REGIONE LIGURIA

Settore Ecosistema Costiero e Acque

Oggetto: S846 – Procedimento di verifica di assoggettabilità alla VIA relativo all'intervento denominato progetto di "Progetto definitivo degli interventi di riassetto del torrente Bellaso a monte di Piazza Cerri – II Stralcio – Lotto1 – I Fase".
Proponente: COMUNE DI SANTO STEFANO DI MAGRA
Verifica completezza e adeguatezza documentale ex art. 19 comma 2 del D.Lgs. n° 152/2006. **Riscontro**.

Fig.1 – Area Intervento rispetto ai corpi idrici sotterranei caratterizzati in base al PTA con evidenziate le derivazioni come risultano da database regionale alla data del 12/11/2021

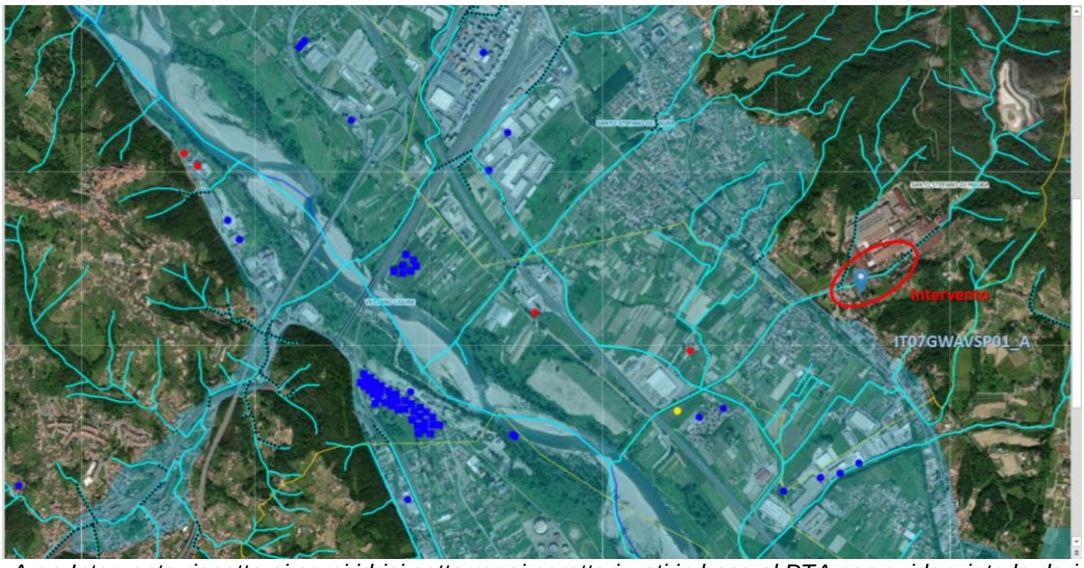
due sponde. Come evidenziato nella sottostante figura il rio scorre all'esterno, sebbene in adiacenza, dell'acquifero sotterraneo poroso denominato Vara – Magra – IT07GWAVSP01_A caratterizzato da PTA.

A fronte di quanto sopra ed in particolare in considerazione della vicinanza con l'acquifero poroso Vara-Magra - IT07GWAVSP01_A , evidenziato in Figura 1, per il quale vigono le previsioni di cui all'Articolo 22 delle Norme di attuazione del PTA "Misure per la tutela quantitativa delle acque sotterranee", si chiede di inserire, all'interno dello Studio Preliminare Ambientale, un paragrafo di approfondimento quantificando la variazione di tratti e, se possibile, superfici, plateate (ml e mq) tra l'attuale assetto del torrente Bellaso e l'assetto definitivo previsto dall'intervento.
In tal senso, tenuto conto che la plateazione prevista nell'intervento determina un incremento di superfici impermeabilizzate potenzialmente a discapito della ricarica della falda, si chiede altresì di motivare la necessità imprescindibile di realizzare la plateazione anziché i soli due muri di arginatura in cls.
